## PROPUESTA DE DICTAMEN TÉCNICO

### SOLICITUD DE APRECIACIÓN FAVORABLE DE LAS ACTUACIONES ADICIONALES DEL PROGRAMA DE ADAPTACIÓN AL CRITERIO 19.4.4 DE LA INSTRUCCIÓN DEL CONSEJO IS-27 REV.1, DERIVADAS DE LOS ANÁLISIS DE “HOT-SHORTS”. CN VANDELLÓS II

Solicitud de apreciación favorable para las actuaciones adicionales del programa de adaptación al criterio 19.4.4 de la Instrucción del Consejo IS-27 rev.1, derivadas de los análisis de hot-shorts de CN Vandellós II.

fig. 1

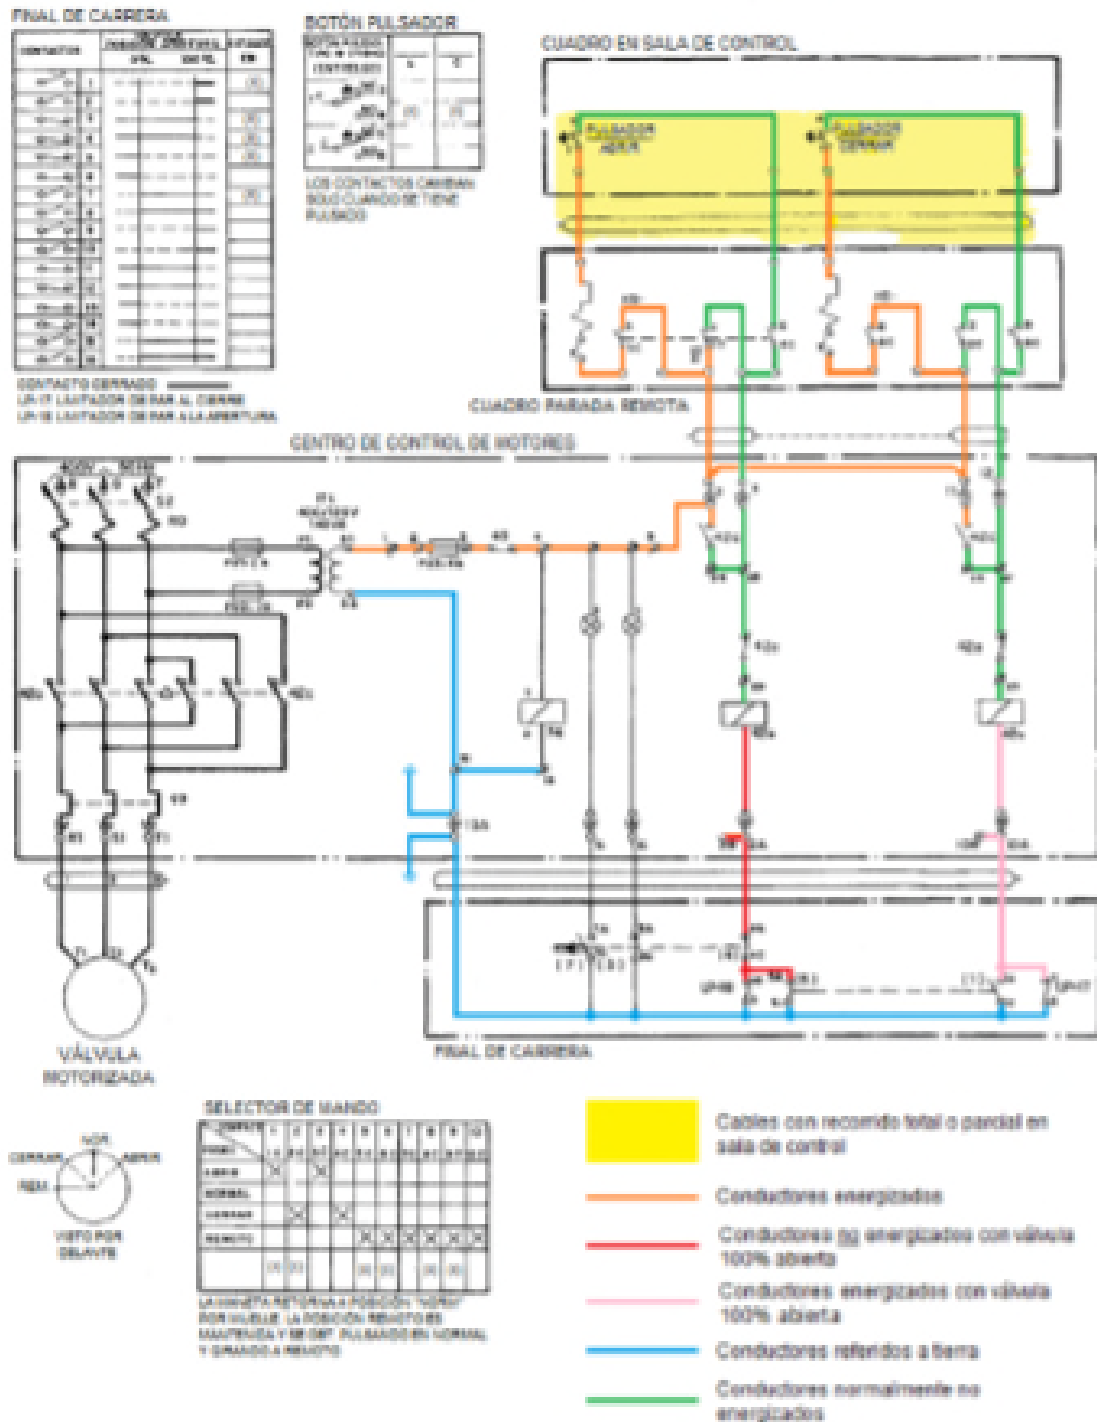
INEI describe el análisis realizado por el titular y las acciones correctoras para válvulas motorizadas susceptibles de sufrir daño tanto en la válvula como en el motor, que consisten en la MD: PCD V/33603 *Impacto de hot-shorts en la parada segura por incendio en SC*. Dicha MD implica cambios en el cableado en los circuitos de control y en el conexionado de los CCM de las 11 válvulas que se listan en el apartado 2.3 de la presente propuesta de dictamen (punto 1.a). La MD fue ejecutada en la parada de recarga de otoño de 2019. En la figura 1 se representa esquemáticamente el típico de la modificación de cableado en el circuito de control de una de las válvulas, sobre el que se incluye información adicional para la realización del análisis de hot-shorts.

Asimismo, el titular ha previsto acciones procedimentales a incorporar al procedimiento POF-115 de parada desde el PPR para otras 2 válvulas en que no es viable la MD mencionada para resolver el problema. Estas acciones se recogen en el apartado 2.3 de la presente propuesta de dictamen (punto 2).

1. El alcance, metodología y criterios del análisis realizado por el titular son aceptables.
2. Las modificaciones físicas propuestas por el titular y ejecutadas en la parada de recarga de combustible de otoño de 2019 mediante las MD denominadas PCD V/36603 y NCD V/36603-1, que afectan a los circuitos de control asociados a los siguientes equipos:

- válvulas motorizadas VM-AL18B / VM-BG17 / VM-BG22D / VM-BG22E / VM-VG21B / VM-BG-13 / VM-EG41B / VM-EG42B / VM-EG55B / VM-EG56B / VM-GJ46B
- compuertas CM-GL67B / CM-GL68B, asociadas a los ventiladores GL-US02B / GL-EX02B, respectivamente
- motobomba AL-P01B
- bombas EGP01B / EGP01D
- válvulas HCVA05A / HCVA05B / HCVA05C

fig.2

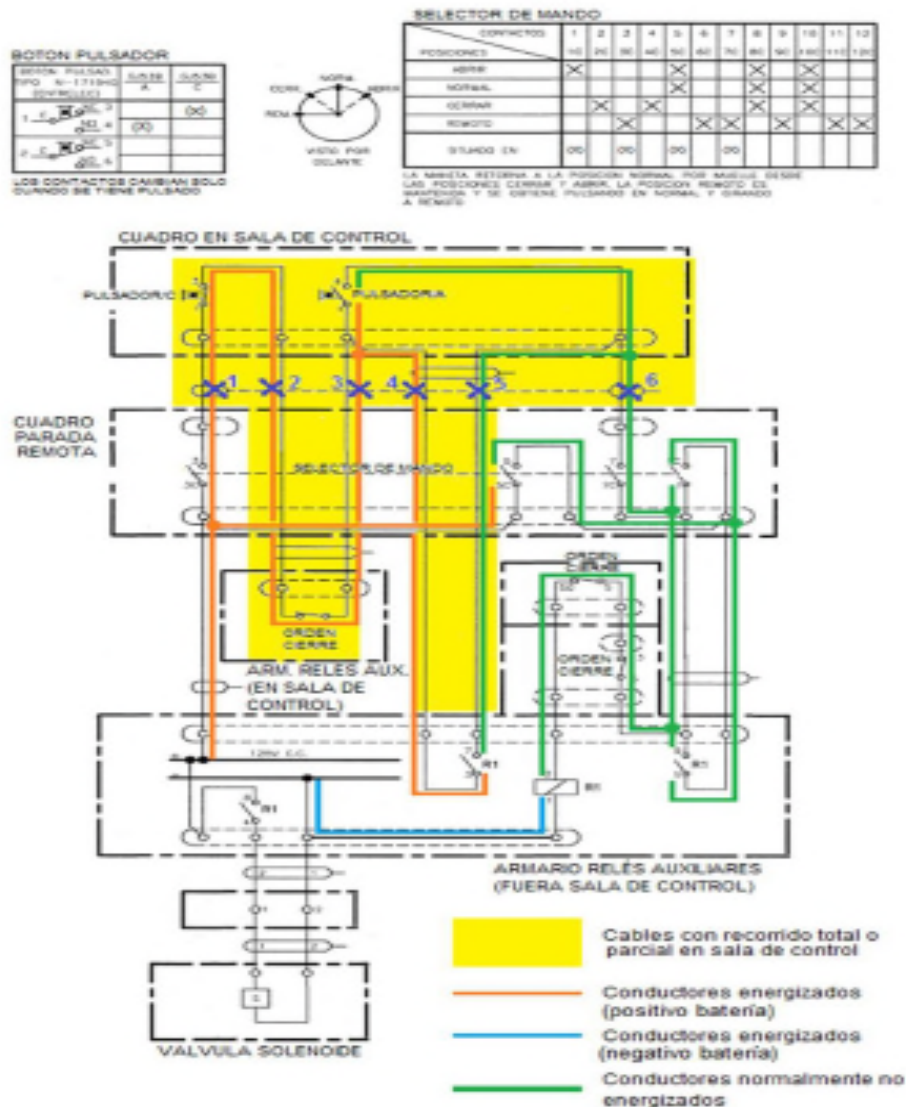
A título ilustrativo, en la figura 2 se representa el esquema típico del circuito de control de una válvula solenoide, sobre el que se incluye información adicional para la realización del análisis de hot-shorts.

Los únicos casos donde puede haber problemas por ocurrencia de hot-shorts son los siguientes:

1. Válvulas HCV-AL05A / HCV-AL05B / HCV-AL05C: la solución propuesta (y ejecutada en la recarga de otoño de 2019) por el titular consiste en una modificación del conexionado de las manetas que actúan las válvulas. Estas acciones se recogen en el punto 3.b del apartado 2.3 de la presente propuesta de dictamen.
2. Válvulas VN-EG26B / VN-EG27B: la solución propuesta es una acción procedimental que debe ser incluida en el procedimiento POF-115 de parada desde el PPR. Estas acciones se recogen en el punto 2 del apartado 2.3 de la presente propuesta de dictamen.
